RAPPORTAGE

Gemeente Den Haag

Dossiernaam	het bouwen van 158 woningen (blok D1 tot en met D5) ter plaatse van de percelen ^{Loosduinseweg 13-17,} 55, 203 en 223, ^{Tripstraat 5-99} en 115-125, Van ^{Geenstraat 6-122} en ^{Zamenhofstraat 84-158} alsmede het aanleggen van een in-/uitrit (project Regentesse Zuid blok D)
Identificatienummer	201500230
Locatie adres	ter plaatse van de percelen ^{Loosduinseweg 13-17,} 55, 203 en 223, ^{Tripstraat 5} 99 en 115-125, ^{Van Geenstraat 6-122} en ^{Zamenhofstraat 84-158}
Opmerkingen	Overige vergunningen Beschikking: Afwijking bouwplan, Grondslag: 18.771.940,00

Naam deelplan	Woningen ^{Blok} D3
Aanvraagdatum	28-06-2016

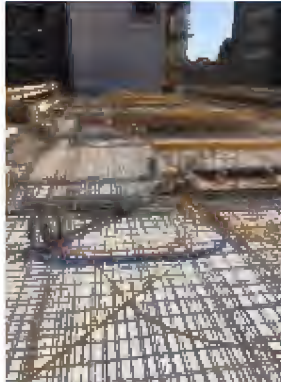
1	Geen waarde oordeel (oranje) 07-11-2016	Verantwoording op onderwerpniveau: De bedoeling was om de funderingswapening te keuren. Maar al snel was duidelijk dat niet alle wapening was aangebracht dus de controle is gestaakt door mij.

Status	Revisie	Waardeoordeel	Toelichting	#	Snapshot	Foto's
		Voor motivatie zie revisie-informatie				
	2	Voldoet niet (rood) 03-02-2017	Controle geweest. Geen opmerkingen.
